日本原燃株式会社再処理事業所 廃棄物管理事業変更許可申請に関する 審査(案)の概要

原子力規制庁

日本原燃廃棄物管理施設の審査の経緯

【すべり量が既往知見を大きく上回る波源モデルによる評価】:最大津波高さ22.64m

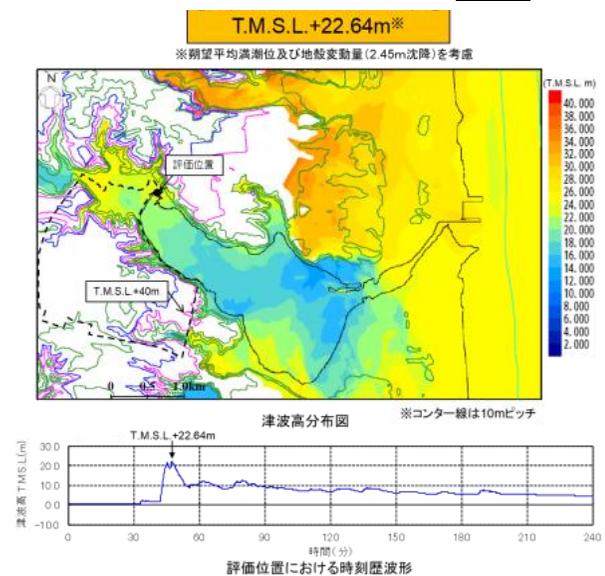
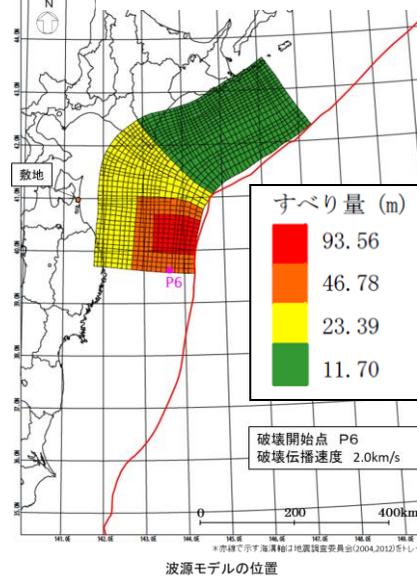
- 津波から防護する施設が設置される標高、及び設備構成(取水設備は設置していない)から、想定される津波の規模観※について把握した上で、すべり量が既往知見を大きく上回る波源モデルによる検討を行い、敷地に津波が到達する可能性がないことを確認する方針とし、評価対象となる敷地高さについては、安全上重要な施設が設置される標高+55mと設定した。※ Mw9クラスの北方への連動型地震(プレート間地震)に起因する津波(評価位置(尾駁沼奥)での最大水位:4.00m)

- 設計上考慮する津波から防護する施設は、安全上重要な施設とし、これらが設置される敷地に津波が到達する可能性がないことを確認するうえで、実用炉解釈別記3を参考に、既往知見を踏まえた津波評価を実施し、想定される津波の規模観としてMw9クラスの北方への連動型地震(プレート間地震)に起因する津波としていること
- 国内外の巨大地震のすべり量に関する知見を踏まえ、既往知見の最大すべり量を上回るよう上記の波源モデルのすべり量を3倍にしたモデル等を設定して津波評価を実施し、敷地に到達しないことを確認していること
- 安全上重要な施設の安全機能が損なわれるおそれがないことから、津波防護施設等を設ける必要はないとしていること

【甲地軽石に係る地質調査及び文献調査結果】

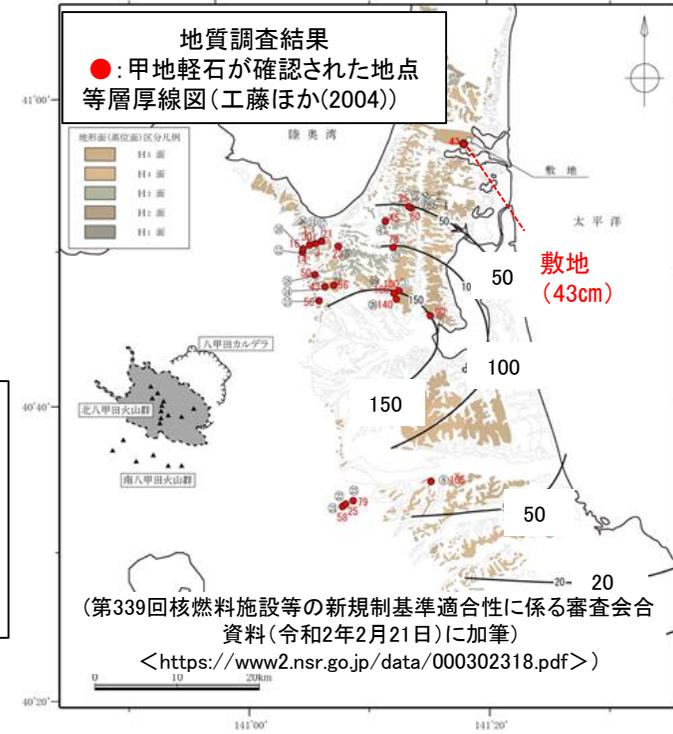
- 甲地軽石(かっちかるいし)※1(約28万～18万年前、噴出量8.25km³)を対象に地質調査、文献調査等を実施。その結果、敷地内で最大約43cmの層厚※2を確認。さらに、不確かさ(風向を敷地方向に卓越させた風が常時吹き続ける仮想風)を考慮したシミュレーションを実施した結果を総合的に評価し、設計に用いる最大層厚を55cmと設定した。

規制委員会は、降下火砕物の最大層厚等は、火山ガイドを踏まえたものであり、最新の文献調査及び地質調査結果を踏まえ、降下火砕物の分布状況、降下火砕物シミュレーション結果から総合的に評価し、不確かさを考慮して適切に設定されていることから、妥当であると判断した。

図 降下火砕物による閉塞に対する設計上の考慮

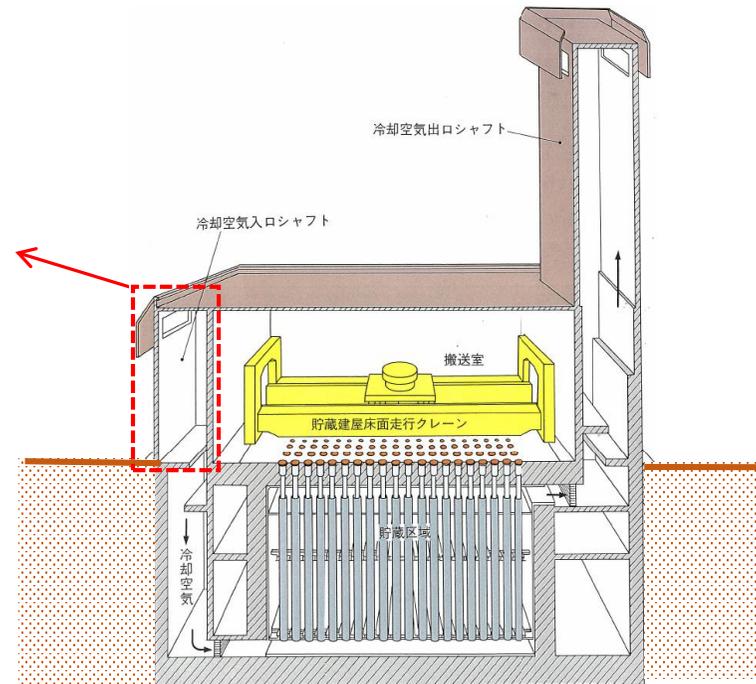
- ・火山灰が55cm堆積しても、建屋は耐えることが出来る設計とする。
- ・貯蔵ピットの冷却空気流路については、降下火砕物が侵入し難い構造とすることにより、閉塞しないよう設計する。

冷却空気(外気)を下方から取り込み、降下火砕物が侵入し難い構造とする。

規制委員会は、想定される降下火砕物の層厚等を踏まえた影響に対して、廃棄物管理施設の安全機能が損なわれない設計方針とされていることなどから、事業許可基準規則に適合するものと判断した。
